Vaststelling wijzigingsplan 'Herinrichting Bulder Aa (tussen 'Kleine Bruggen' en 'Raadbroek')'.

Nota zienswijzen behorende bij collegebesluit Vaststelling wijzigingsplan “Herinrichting Bulder Aa (tussen ‘Kleine Bruggen’ en ‘Raadbroek’)” d.d. 7 juli 2015

Nota ambtshalve wijzigingen

Figuur 1b: situatie vastgesteld wijzigingsplan (Aangepaste grens waterstaat-waterberging bij perceel MHZ00E111)

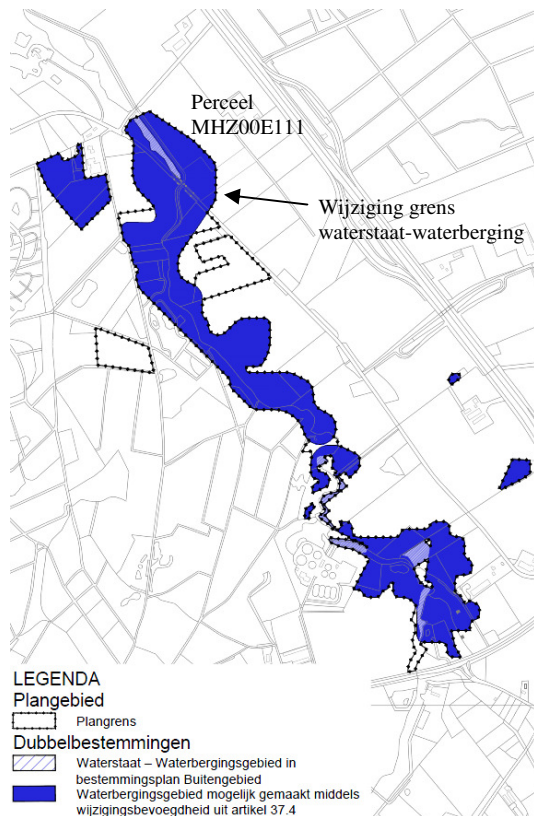
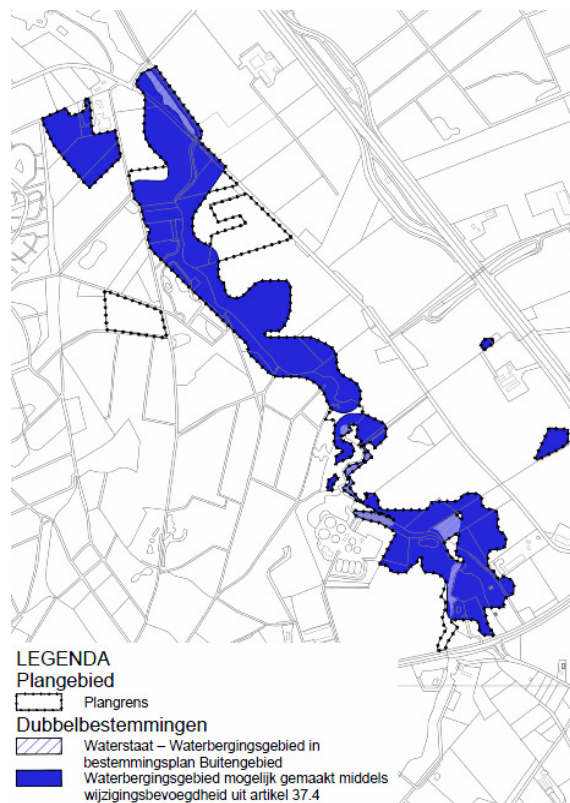
1. Wijziging grens waterstaat-waterberging bij perceel MHZ00E111

Met de betreffende perceelseigenaar zijn in het kader van de doorlopen Waterwetprocedure (besluit dagelijks bestuur o.b.v. projectplan Herinrichting Buulder Aa) nadere afspraken gemaakt met betrekking tot het mitigeren van grondwatereffecten als gevolg van peilverhoging van de Buulder Aa door het beekherstel. De afspraken met de perceelseigenaar heeft het waterschap geformaliseerd.

Naar aanleiding hiervan kan de dubbelbestemming 'Waterstaat-Waterbergingsgebied' op het perceel te komen vervallen. De grens van de bestemming 'Waterstaat-Waterbergingsgebied' wordt op de verbeelding ter hoogte van perceel MHZ00E111 aangepast (zie figuur 1a en 1b). Door deze aanpassing wordt ook de plangrens van het wijzigingsplan aangepast.

Figuur 2: Aanpassing meander bij RWZI

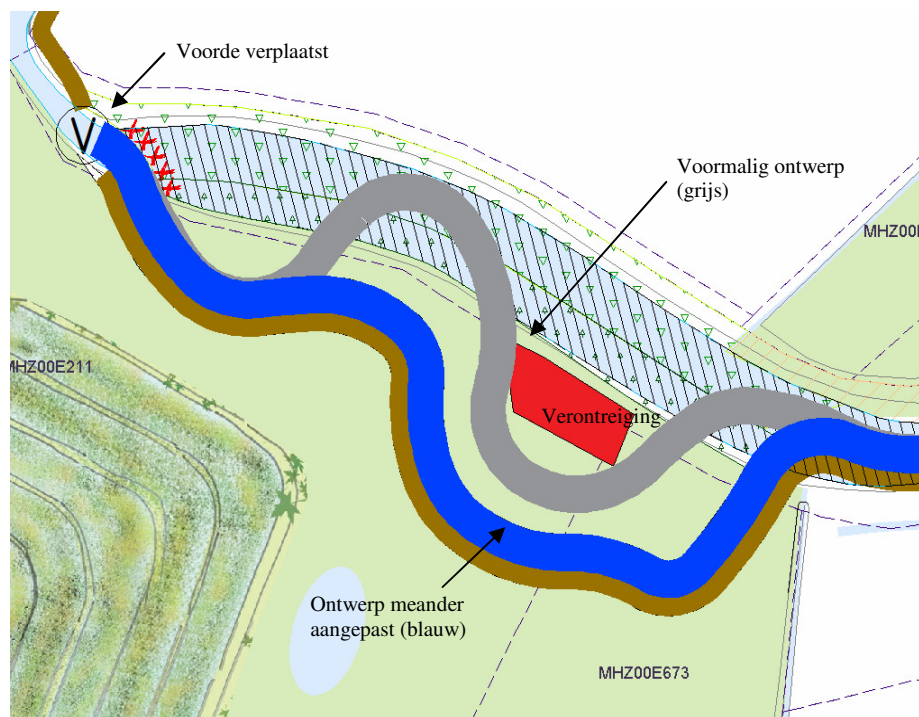
2. Meander RWZI

Nabij de rioolwaterzuivering (RWZI) is de aanleg van een meander op terrein in eigendom van Waterschap de Dommel en de gemeente Cranendonck voorzien. De chemische toestand van de bodem is onderzocht. Ter hoogte van een gedeelte van de meander is een verontreiniging aanwezig. Het ontwerp van de te realiseren meander en hiermee samenhangend de ligging van de voorde is naar aanleiding hiervan aangepast (aanpassing in ontwerp zie figuur 2). De toelichting van het wijzigingsplan moet door deze wijziging worden aangepast. De bodemparagraaf (paragraaf 5.1) alsmede paragraaf 7.2 worden op dit punt aangepast.

Nb. De meander is nog steeds volledig gelegen op het terrein in eigendom van Waterschap de Dommel en de gemeente Cranendonck.

Figuur 3b: situatie vastgesteld wijzigingsplan (Aanpassing ontwerp afgraving bij perceel MHZ00E667)

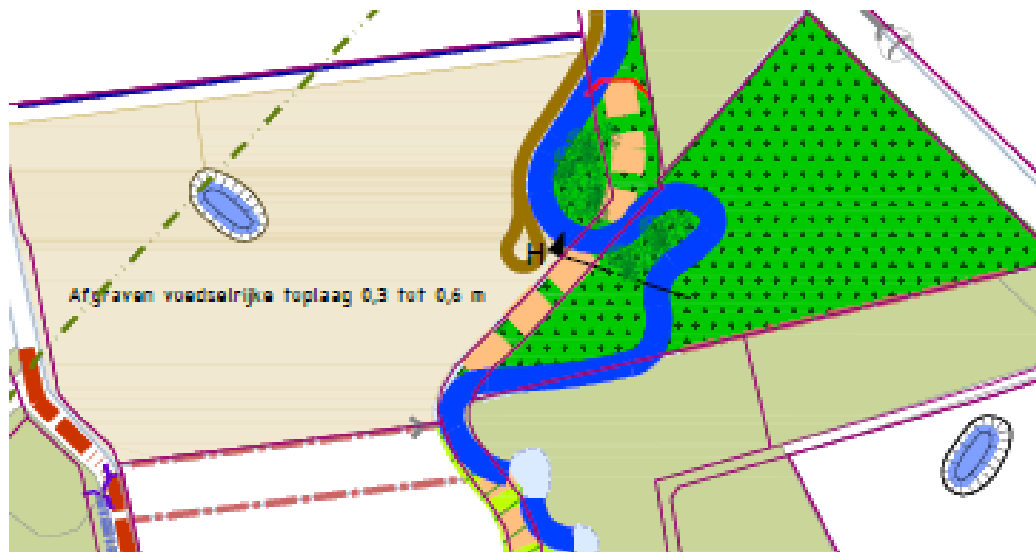
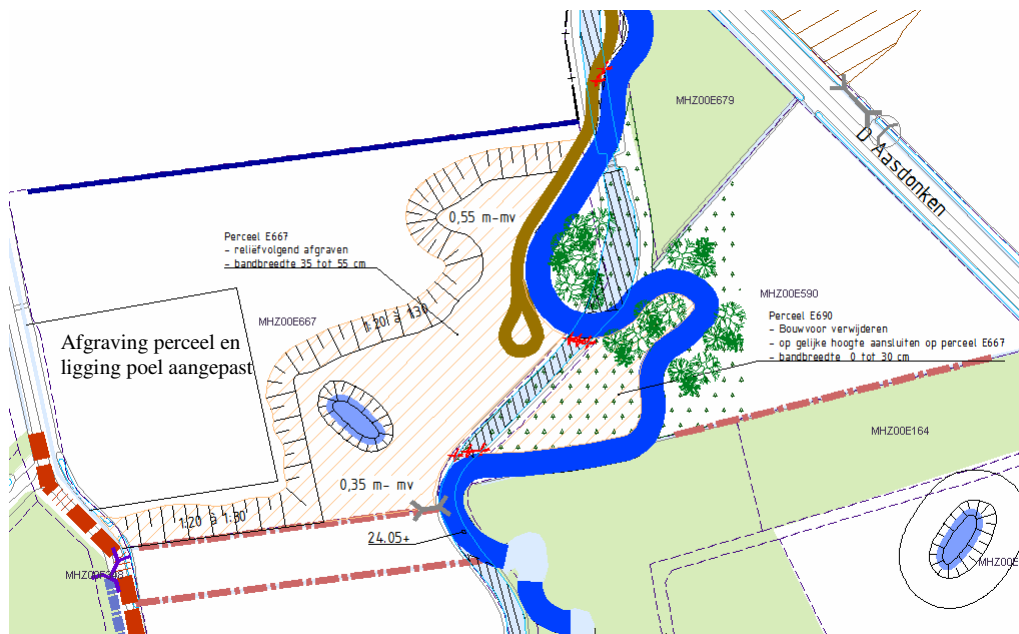
3. Wijziging perceelsafgraving en ligging poel MHZ00E667

Bij het ontwerp wijzigingsplan is een cultuurhistorisch onderzoek (bijlage 11 en 12) bijgevoegd. Hieruit is gebleken dat bij perceel MHZ00E667 een 'hoeve' heeft gelegen en een 'waardevolle' dekzandrug aanwezig is. Naar aanleiding hiervan heeft Waterschap de Dommel op dit perceel archeologisch booronderzoek laten uitvoeren. Op basis van de resultaten van dit booronderzoek is besloten de geplande poel en de afgraving van het perceel buiten de aangetroffen hoeve en dekzandrug te situeren. In figuur 3a en 3b is de wijziging in de situering van de poel alsmede de geplande afgraving weergegeven. De toelichting van het wijzigingsplan moet door deze wijziging worden aangepast. De paragraaf archeologie en cultuurhistorie (paragraaf 5.8) alsmede paragraaf 7.2 worden op dit punt aangepast.
